**Всемирный форум для согласования правил
в области транспортных средств**Рабочая группа по общим предписаниям,
касающимся безопасности**118-я сессия**

Правила № 125 ООН (поле обзора водителя спереди)**Предложение по поправкам серии 02 к Правилам № 125
ООН****Представлено экспертом от Международной организации
предприятий автомобильной промышленности***

Предложение по поправкам серии 02 к Правилам № 125 ООН

Схема знака официального утверждения

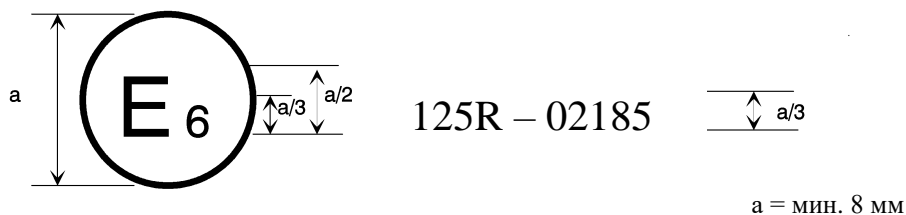
Приложение 2 изменить следующим образом:

Приведенный выше знак официального утверждения, проставленный на транспортном средстве, указывает, что данный тип транспортного средства был официально утвержден – в отношении поля обзора водителя спереди – в Бельгии (Е6) на основании Правил № 125. Первые две цифры номера официального утверждения указывают на то, что официальное утверждение было предоставлено в соответствии с требованиями Правил № 125 ООН с внесенными в них поправками серии **02**».
